改善箇所説明図

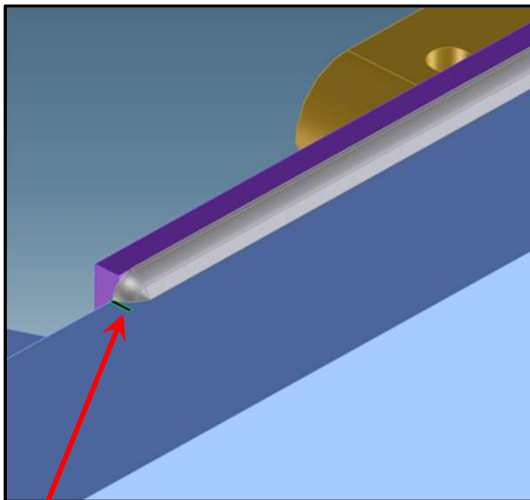
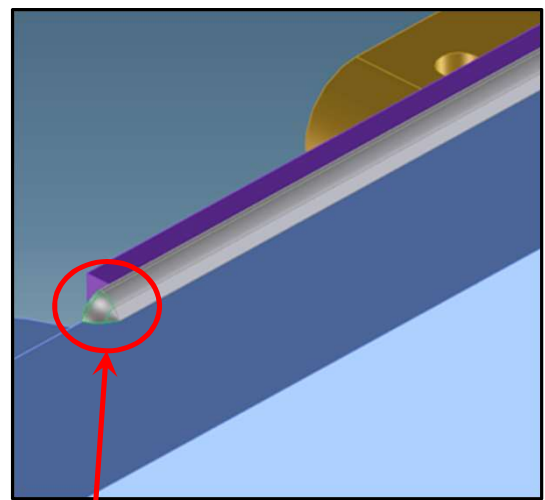
亀裂 基準不適合発生箇所

基準不適合発生箇所

ロータリ除雪車の車枠において、車枠強度が不足しているため、車枠に亀裂が発生することがある。
そのため、そのまま使用を続けると、亀裂が進行し、最悪の場合、車枠が折損するおそれがある。

亀裂を溶接補修

恒久措置の検討に時間を要することから、暫定措置として全車両、当該部の亀裂の有無を確認する。

なお、上記結果より亀裂が確認された場合は、溶接補修を実施する。

また、亀裂が確認されなかった車両は、稼働状況を考慮した日程で亀裂の有無の確認を実施し、亀裂が確認された場合は、溶接補修を実施する。
